# **Stavba: „KANALIZACE LIPNÍK NAD BEČVOU VII-TRNÁVKA“**

## **Stanovisko geologa k možnosti realizace projektované štětovnicové stěny pro zajištění stavební jámy v místě čerpací stanice**

**Trnávka, září 2024**

*Obrázek 1 Výkop v místě čerpací stanice, kde byla projektována štětovnicová stěna pro zajištění stavební jámy*

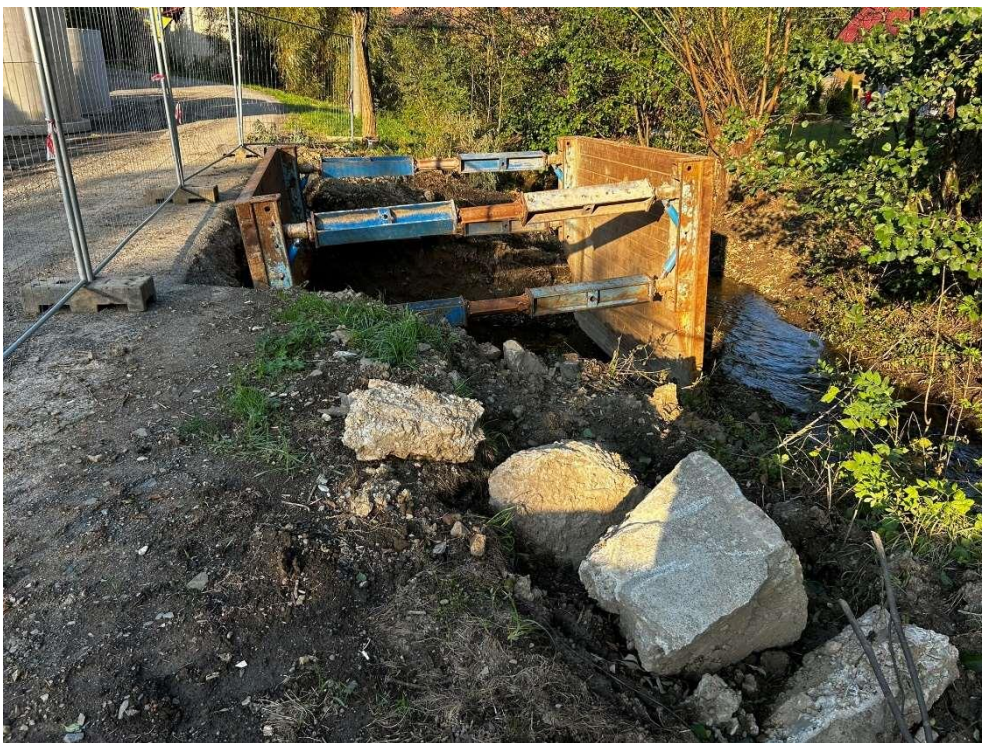
Na základě všech výše uvedených informací a po analýze předložených dokumentů a provedených terénních prací lze konstatovat, že **zemní prostředí tvořené převážně hrubozrnnými antropogenními navážkami Y** (staré štětové podloží vozovky z kamenů a balvanů) a materiály hlinitokamenitého až balvanitého charakteru ze zemin tříd G3 G-F až G5 GC + cb + b frakce 0/500 mm (staré násypové těleso) **není vhodné pro realizaci beraněných štětovnicových stěn.**

Příliš hrubozrnný materiál provádění beraněných ocelových segmentů štětovic budto zcela znemožní nebo způsobí velké potíže během realizace.

Zajištění stěn stavební jámy proto doporučuji po projednání s projektantem provést jiným způsobem.

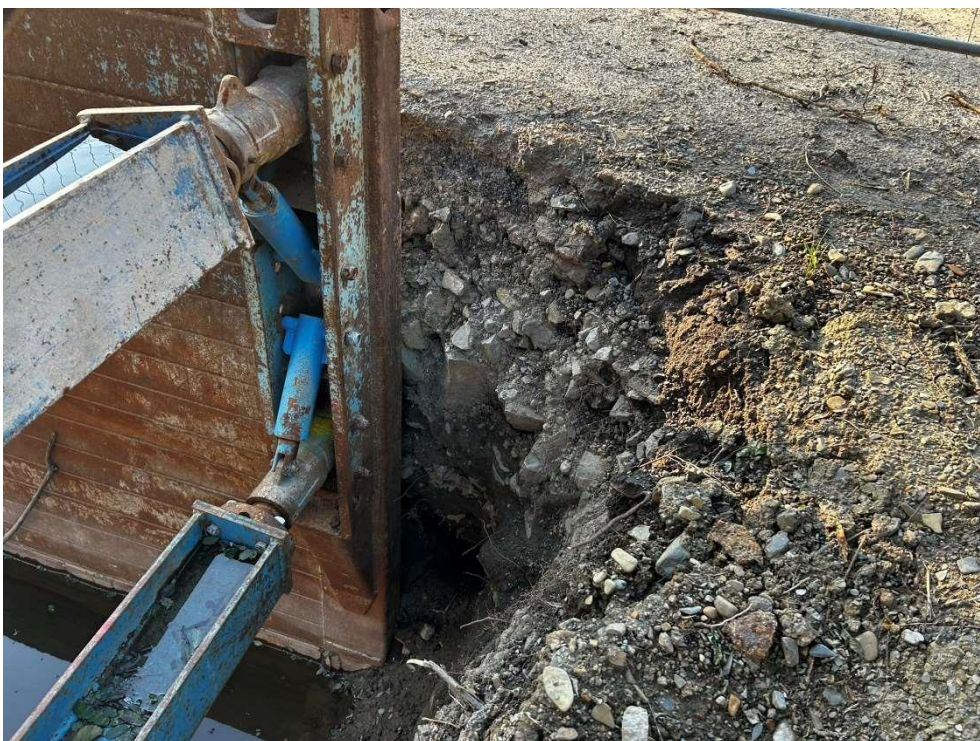
Z TZ a výkresu pažení DPS vyplývá, že projektant počítal s pažením stavební jámy pro založení čerpací stanice a lomové šachty v hloubce cca 5,25 m v místě s ustálenou hladinou podzemní vody cca. 2,0 m pod terénem pomocí svislých Larsenových stěn délky 8 m.

Obrázek 6 Výkopek -hrubozrnné antropogenní navážky Y hlinito-kamenitého charakteru v místě projektované

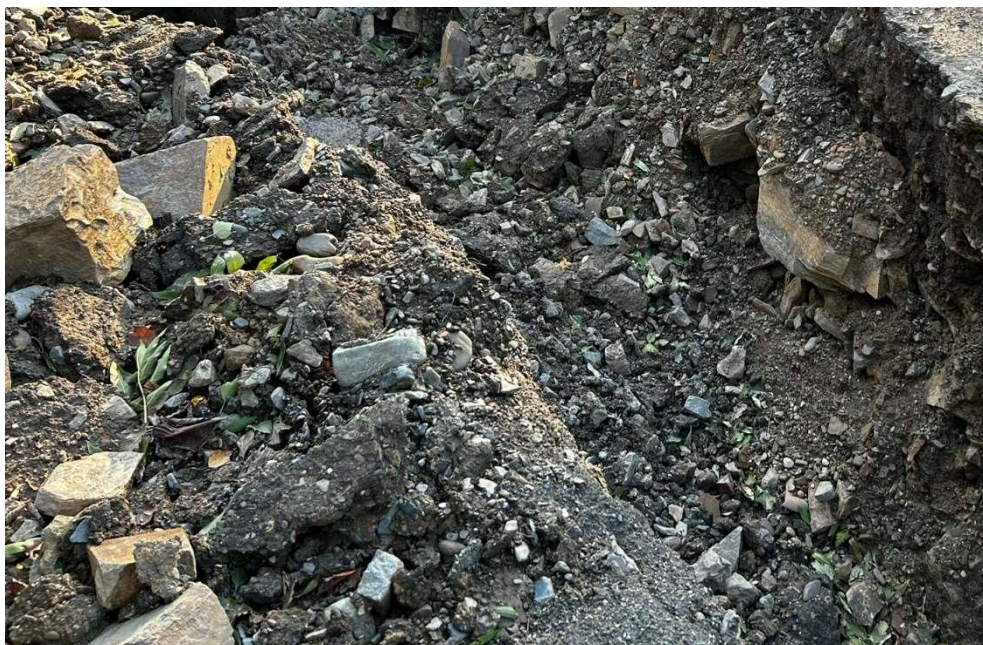
Během výkopových zemních prací byly v prostoru projektované štětovnicové stěny v místě čerpací stanice ověřeny velmi hrubozrnné antropogenní navážky a materiály hlinito-kamenitého až balvanitého charakteru (zemina třídy Y-G3 G-F až G5 GC + cb + b).

Další zemní prostředí, v němž měla být prováděna štětovnicová stěna, bylo tvořeno starým násypovým tělesem z kamenito-hlinitých materiálů frakce 0/500 mm třídy G3 G-F až G5 GC + cb + b (viz obrázek 6) s fragmenty hornin a betonů o velikosti až 500 mm (viz obrázek 7).
